Leverkusen,
KGS In der Wasserkühl
Ausbau zur 3-Zügigkeit

ENTWURF Container Interimsnutzung

PLAN-NR.	MASSTAB
3.07 - 00	M. 1:100 M. 1:250
ARCHITEKT	
RUMPF architekten + ingenieure	
Rennweg 97 Tel. 0 26 32 - 25 23 - 0	
56626 Andernach Fax 0 26 32 - 25 23 10	
eMail info@architekten-rumpf.de	
Internet www.architekten-rumpf.de

Übersicht Interim

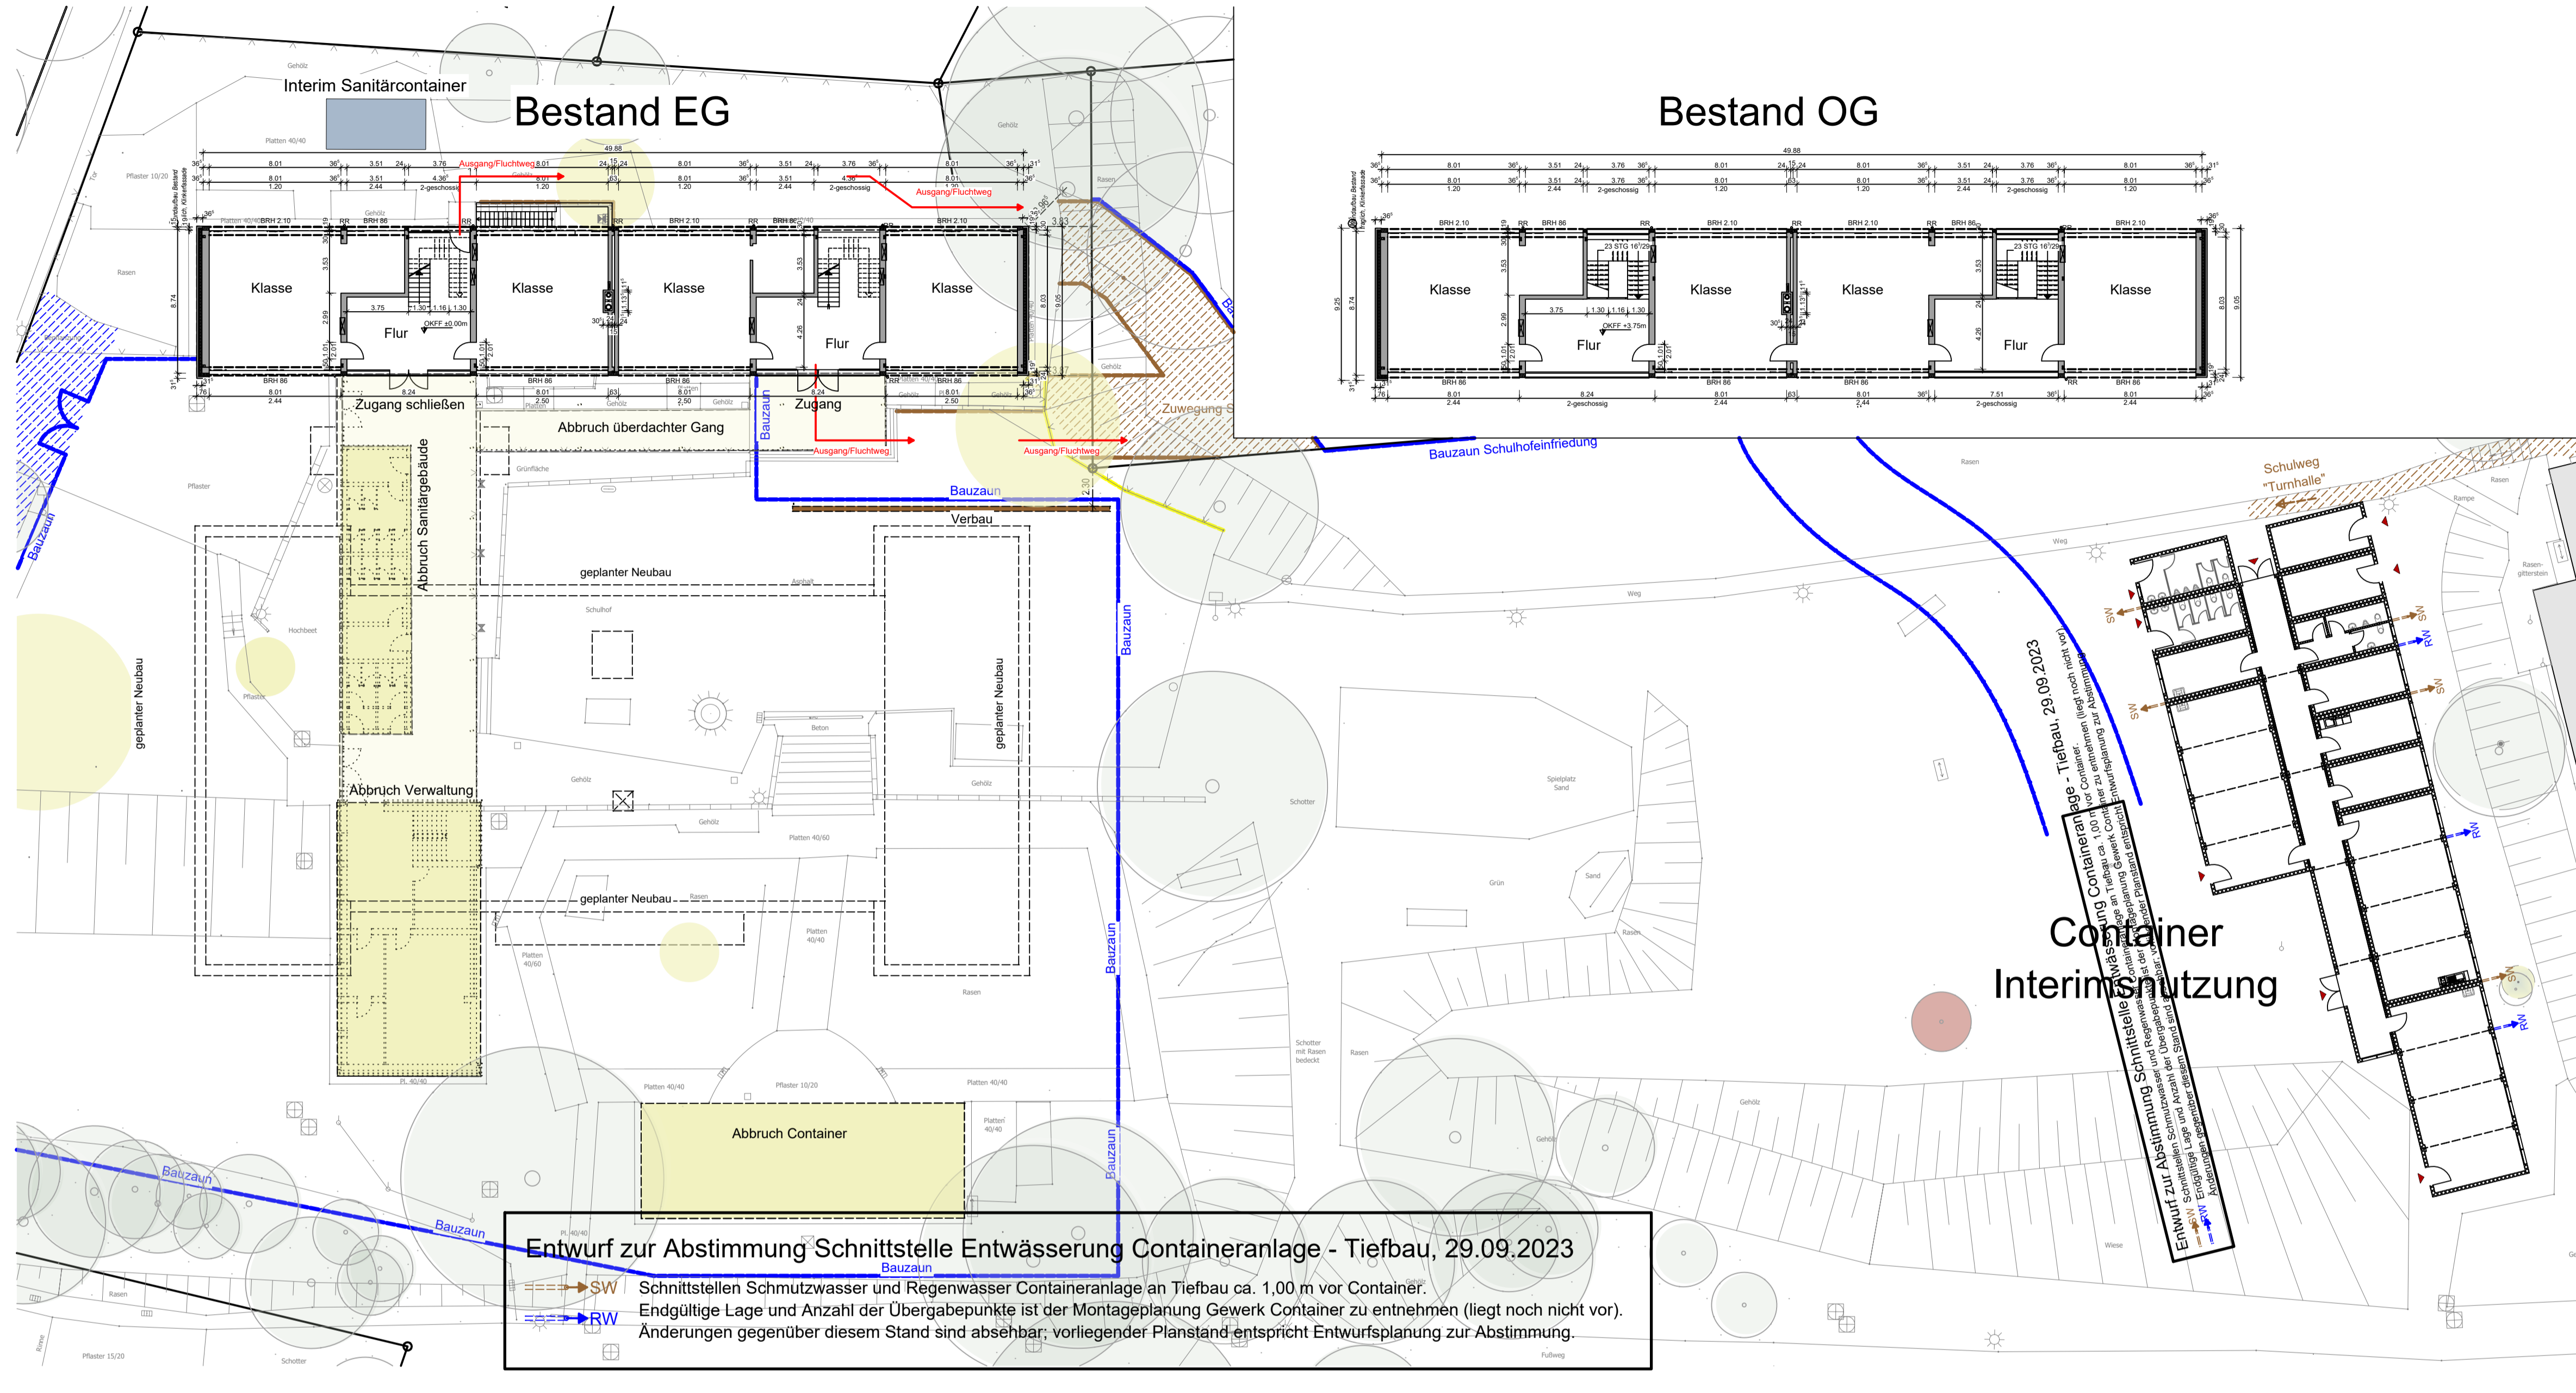
Entwurf zur Abstimmung Schnittstelle Entwässerung Containeranlage - Tiefbau, 29.09.2023
 - SW Schnittstellen Schmutzwasser und Regenwasser Containeranlage an Tiefbau ca. 1,00 m vor Container.
 - Endgültige Lage und Anzahl der Übergabepunkte ist der Montageplanung Gewerk Container zu entnehmen (liegt noch nicht vor).
 - Änderungen gegenüber diesem Stand sind absehbar; vorliegender Planstand entspricht Entwurfsplanung zur Abstimmung.
